Mission régionale d'autorité environnementale

AVIS DÉLIBÉRÉ
TRANSFERT D'UN CENTRE COMMERCIAL
SUR LA COMMUNE DE LA TRANCHE-SUR-MER (85)

N°MRAe PDL-2023-6936

Périmètre d'étude sur la partie est duquel le futur centre commercial est projeté - plan extrait du dossier

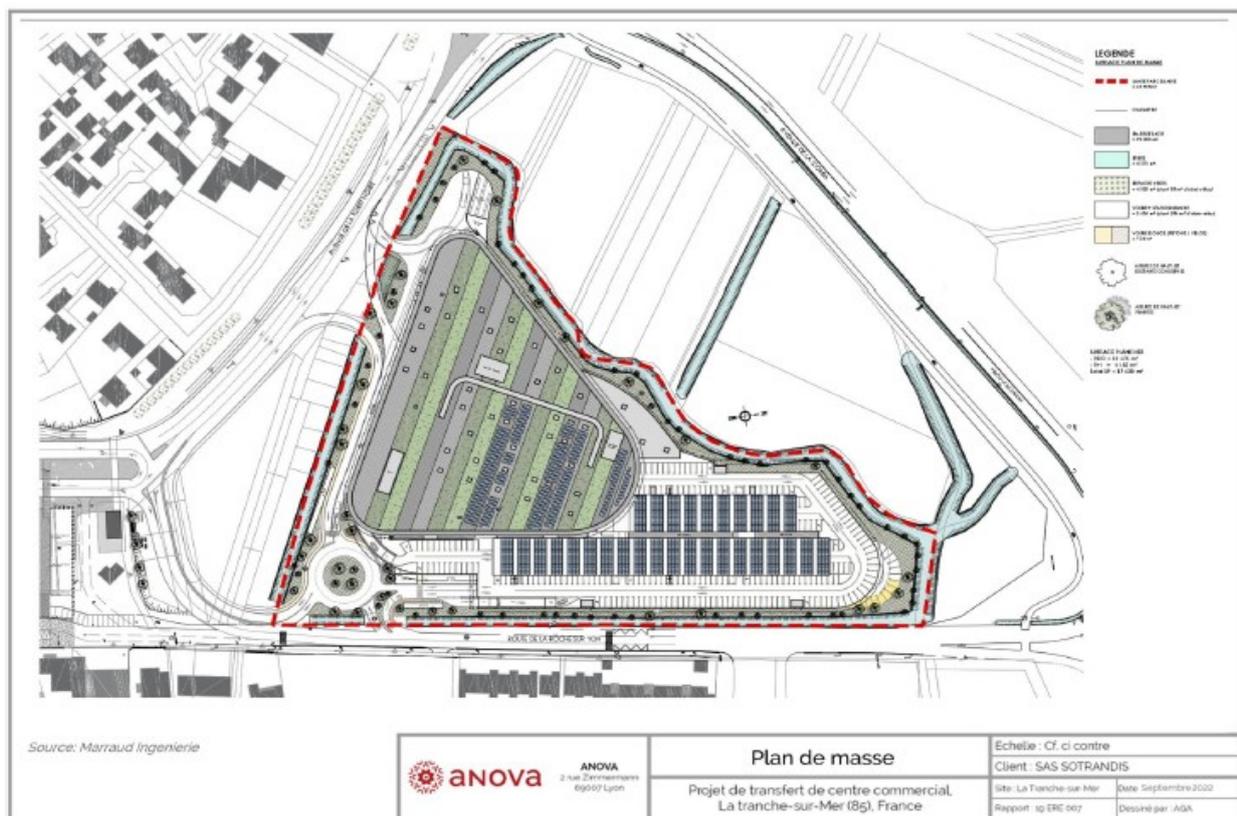
La MRAe recommande de s'assurer de la lisibilité de l'ensemble des plans proposés et de les corriger afin de permettre leur bonne compréhension par la MRAe, par les autorités décisionnaires et par le public.
